**Mémoire en réponse à l'avis de la MRAe en date du 21 mars 2025**  
**Projets de parcs éoliens des Grands Aiguillons 1 et 2**

DEPARTEMENT : INDRE (36)

COMMUNES : BRIVES ET THIZAY

Dans le cadre de l'instruction du dossier, la Mission Régionale de l'Autorité environnementale (MRAe) de Centre-Val de Loire a émis un avis sur chacun des deux projets. Le présent document constitue le mémoire en réponse, en commun à ces deux avis.

Carte 114 : Zones de visibilité du projet éolien depuis les principales routes et rues de Thizay

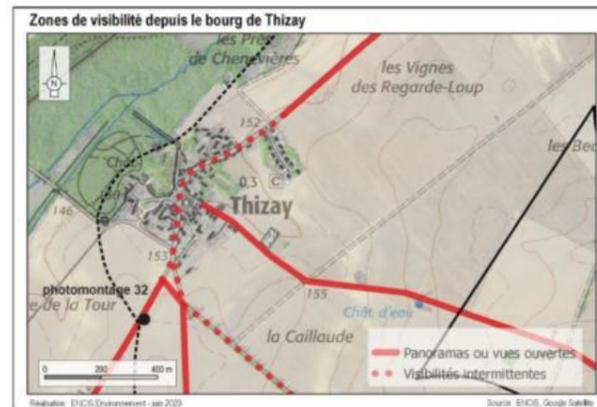
En revanche, le porteur de projet est bien conscient du fait que les Grands Aiguillons forment un seul et même « projet » au sens du Code de l'environnement et s'est justement attaché à en analyser les incidences globales dans chacune des études d'impact réalisées.

- Les photomontages montrent bien les 10 éoliennes des deux parcs aux chapitres 6.2.5 des études d'impact. Par exemple depuis le bourg de Thizay :

Tracés probables du raccordement externe pour le projet éolien des Grands Aiguillons 1

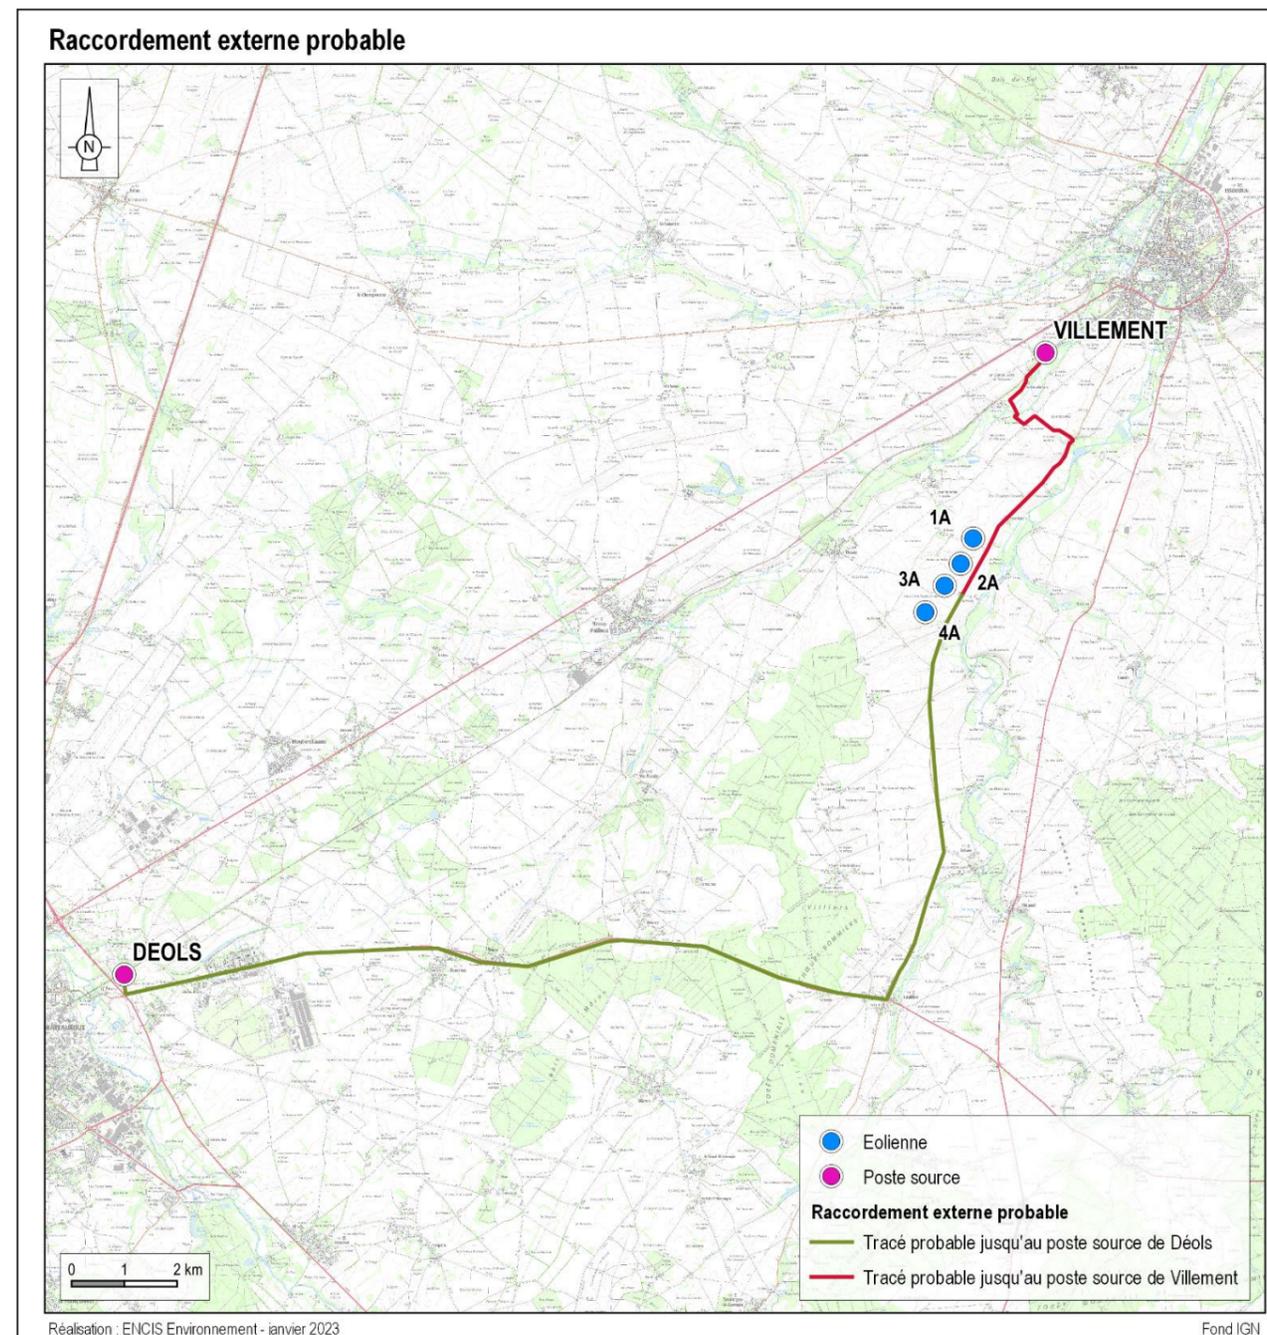
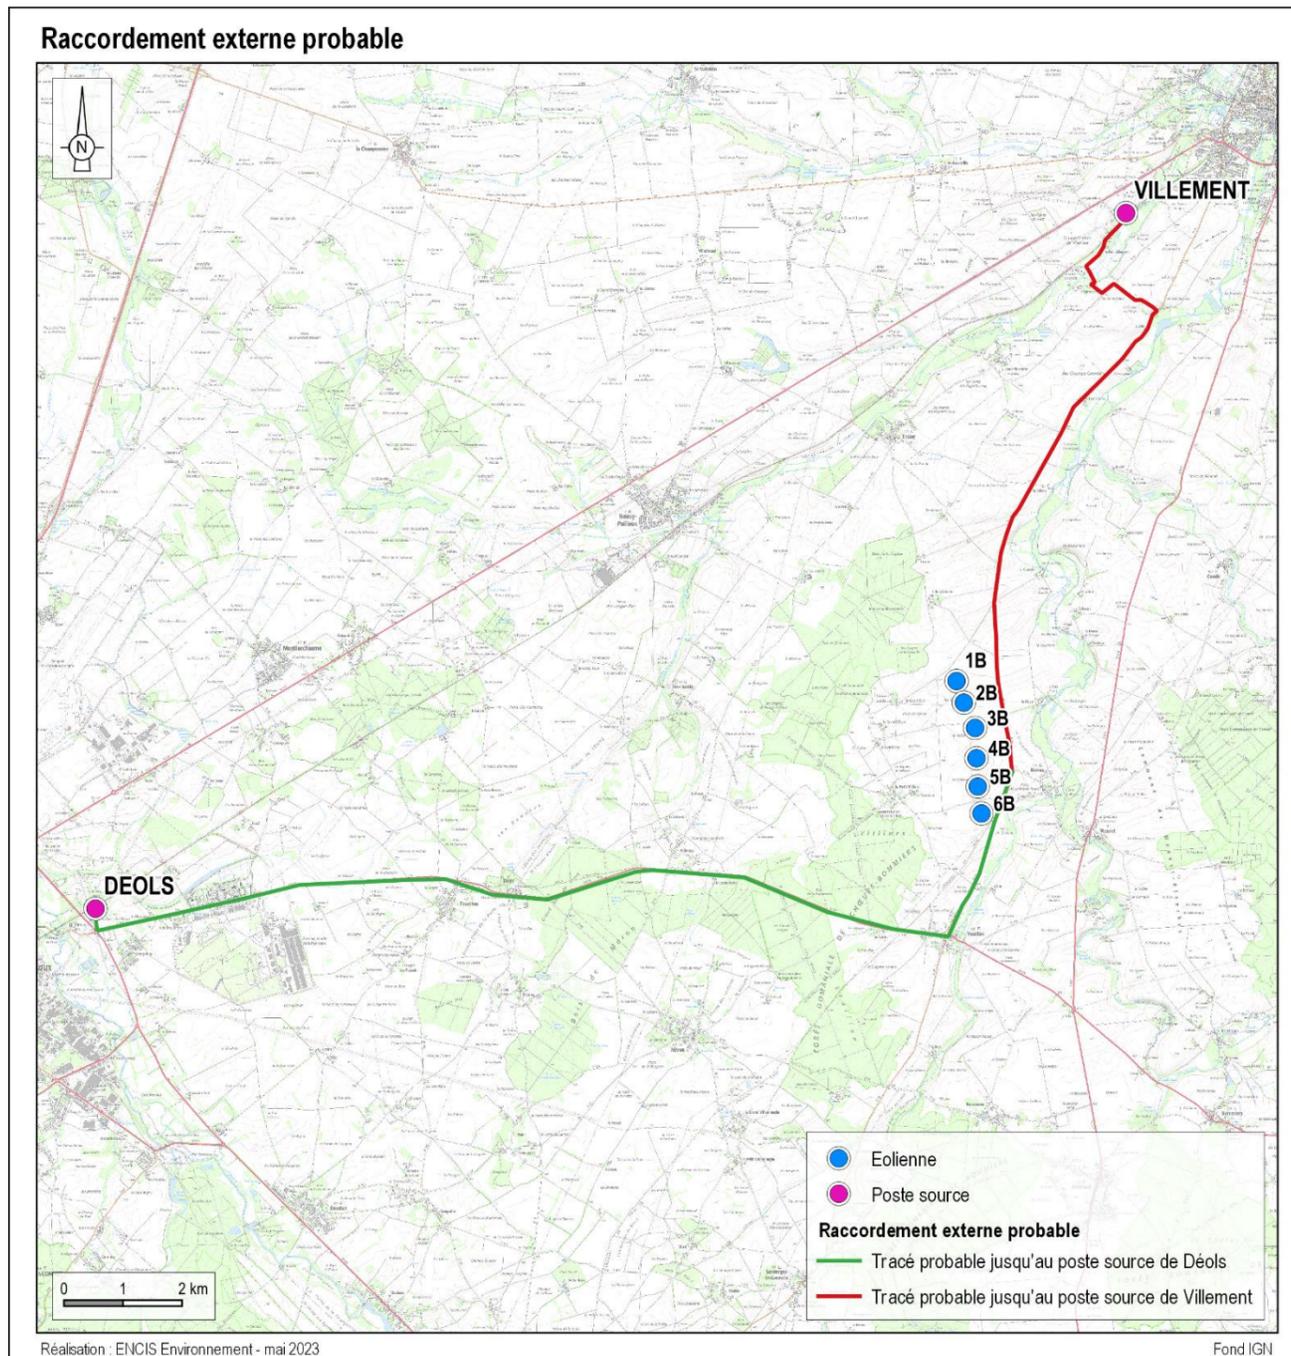
**L'autorité environnementale recommande de compléter l'étude d'impact par une évaluation des incidences des différentes modalités de raccordement du projet au réseau, susceptibles d'être mises en œuvre.**

Comme indiqué au chapitre 5.1.4.3 des deux études d'impact, il existe deux hypothèses de raccordement électrique externe :

Pour rappel, la procédure de raccordement Enedis n'est lancée réglementairement qu'une fois l'Autorisation Environnementale accordée. Le tracé du raccordement n'est donc pas déterminé à ce stade du projet : seules des hypothèses peuvent être avancées, privilégiant le passage en domaine public. Une fois la demande de proposition technique et financière (PTF) réalisée, Enedis pourra proposer un poste source et un itinéraire de raccordement différent.

Les hypothèses de tracés de raccordement externe sont présentées sur les cartes suivantes, également disponible sur la carte 88 page 233 de l'étude d'impact des Grands Aiguillons 1 et sur la carte 89 page 237 de l'étude d'impact des Grands Aiguillons 2.

Carte 66 : Analyse depuis Brives - Etat projeté.

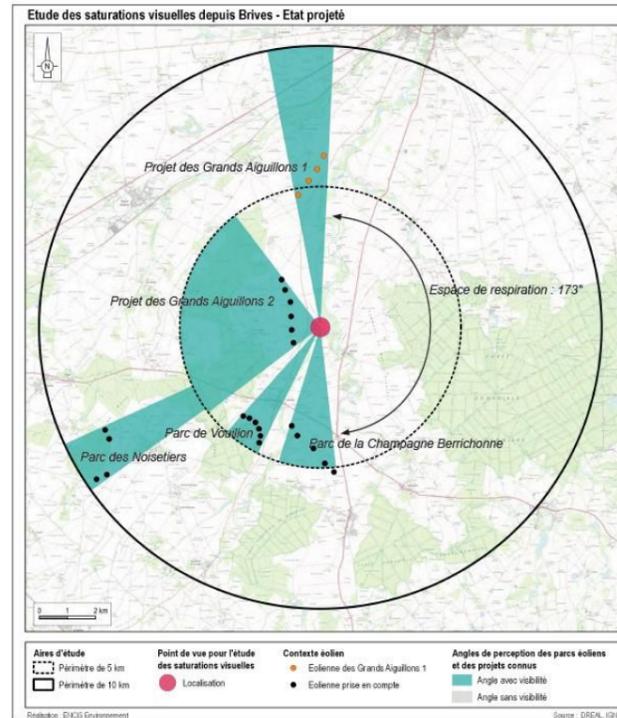
**L'autorité environnementale recommande, malgré le potentiel favorable de la zone au développement de la production d'énergie éolienne, de revoir l'étude afin d'explorer correctement les effets sursaturation en équipements éoliens des paysages locaux. Tout comme pour les enjeux paysagers et patrimoniaux, l'approfondissement de l'exploration des solutions alternatives d'implantation est recommandé.**

Tableau 32 : Evaluation du risque de saturation visuelle et d'encerclement.
